Mission régionale d'autorité environnementale

Région Hauts-de-France

**Avis délibéré de la mission régionale
d'autorité environnementale
Hauts-de-France
sur le projet de parc éolien de la Bacoulette
sur la commune d'Ebouleau (02)
Étude d'impact version juillet 2021**

n°MRAe 2022-6665

Carte de présentation du projet (source : cahier 9 éléments graphiques page 18)

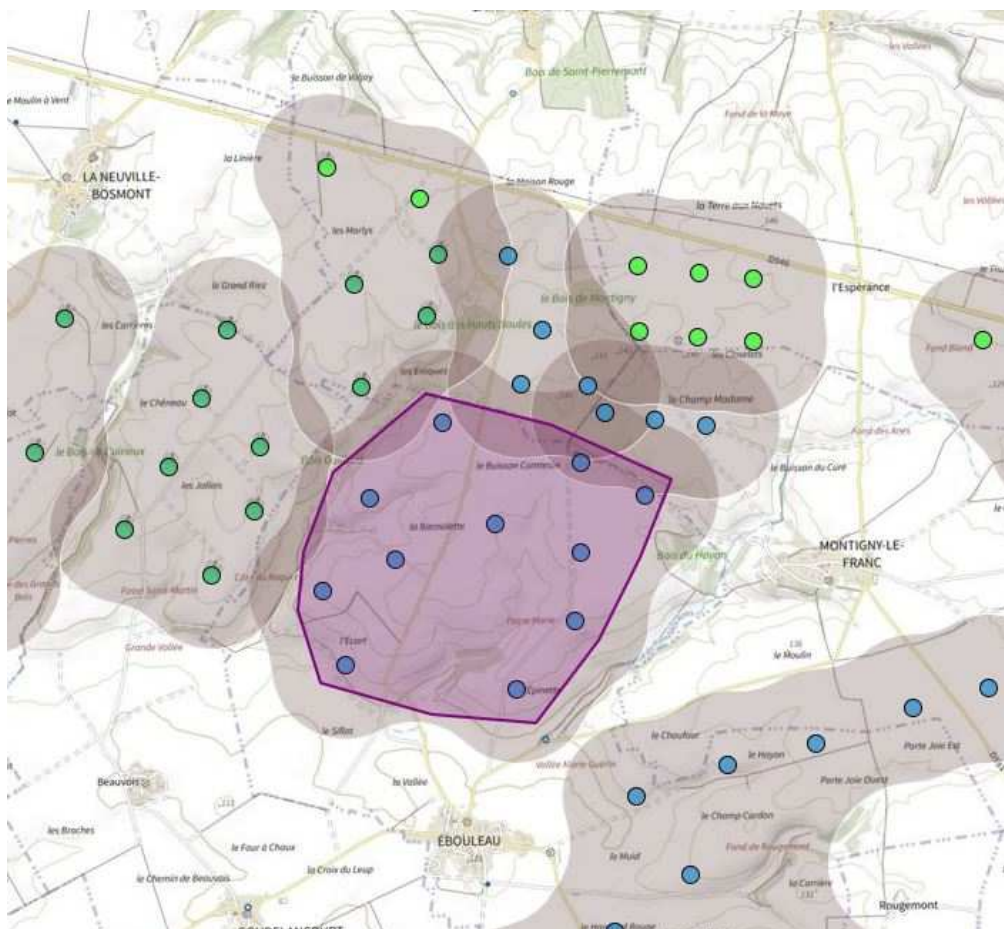
L'autorité environnementale recommande d'évaluer la nécessité, une fois le tracé définitif du raccordement connu, d'actualiser l'évaluation des impacts avec, le cas échéant, mise en œuvre de la séquence éviter, réduire, compenser, en particulier si des espaces à enjeu sont impactés par les travaux de raccordement et/ou si des créations de lignes aériennes sont nécessaires³.

Carte du contexte éolien proche (source DREAL), éoliennes en bleu en instruction ; en vert clair en construction, en vert foncé, construites.

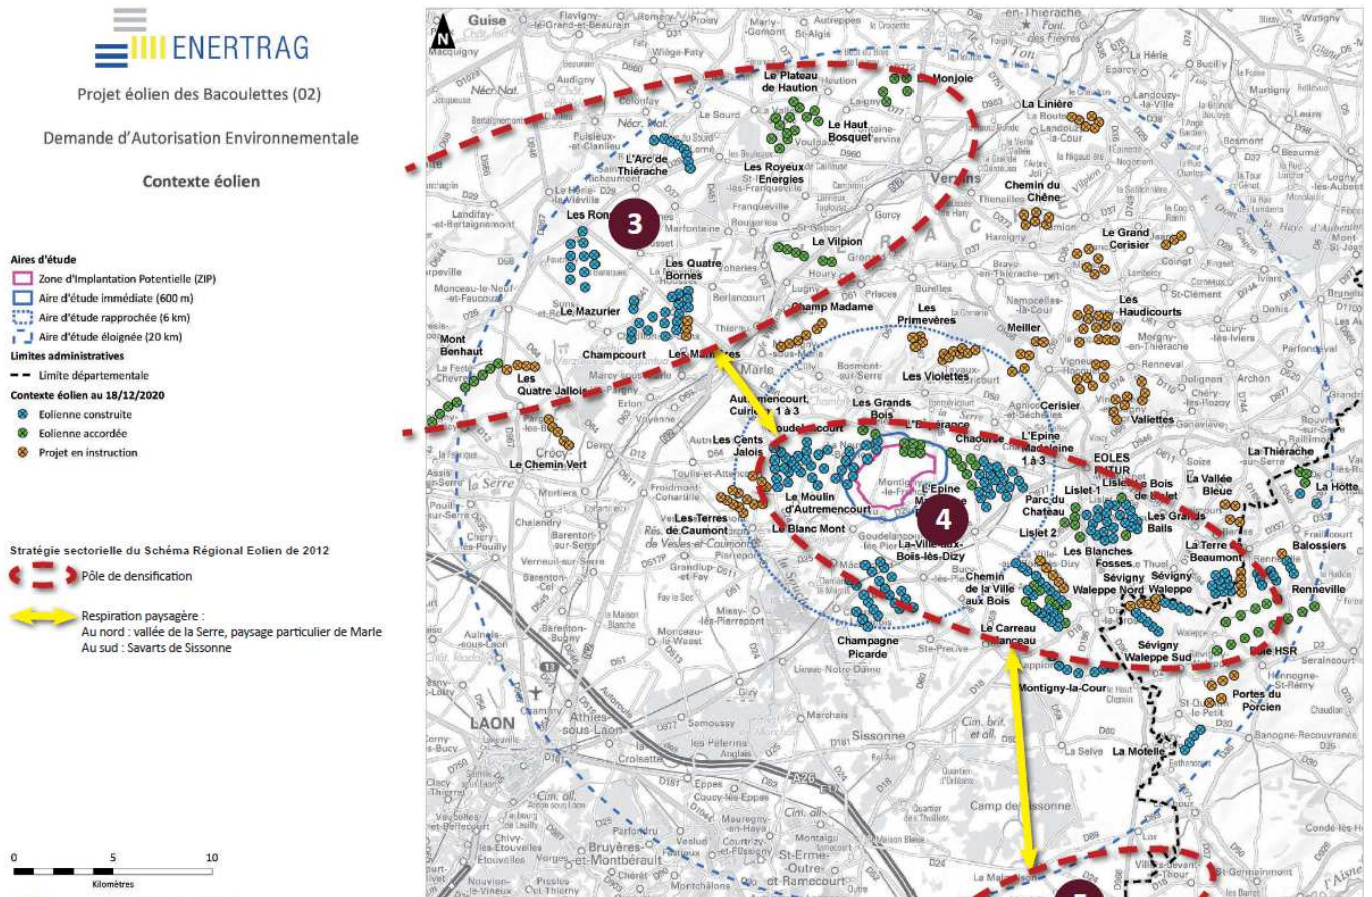
Le projet est localisé dans un contexte éolien très marqué. Le dossier (étude d'impact pages 146 et 147 et étude paysagère en pages 11 et 12) évoque la densité des éoliennes dans l'aire d'étude, mais sans indiquer les noms, compositions et distances des parcs éoliens présents dans l'aire d'étude des 20 km. La carte de localisation des parcs éoliens en instruction, autorisés ou réalisés n'est pas datée. Le tableau 24 en page 146 de l'étude d'impact indique la présence de dix parcs éoliens dans un rayon de 6 km, avec en tout 115 éoliennes, et que 350 éoliennes sont présentes dans un rayon de 20 km autour du projet.

L'autorité environnementale recommande de lister les parcs en instruction, construction ou réalisés présents dans l'aire d'étude, en précisant leur implantation, le nombre d'éoliennes concernées, les caractéristiques principales (hauteur, garde au sol, etc.) et leur distance au projet et de préciser la date de ce recensement.

Par ailleurs, les parcs de Saint Pierremont et de l'Espérance II sont implantés au sein de la zone d'implantation potentielle (ZIP) définie dans l'étude d'impact (page 45) et forment un ensemble avec le parc de la Bacoulette. L'évaluation environnementale devrait ainsi prendre en compte l'ensemble.

L'autorité environnementale recommande que l'évaluation environnementale prenne en compte l'ensemble des parcs contigus, dont ceux en cours d'instruction.
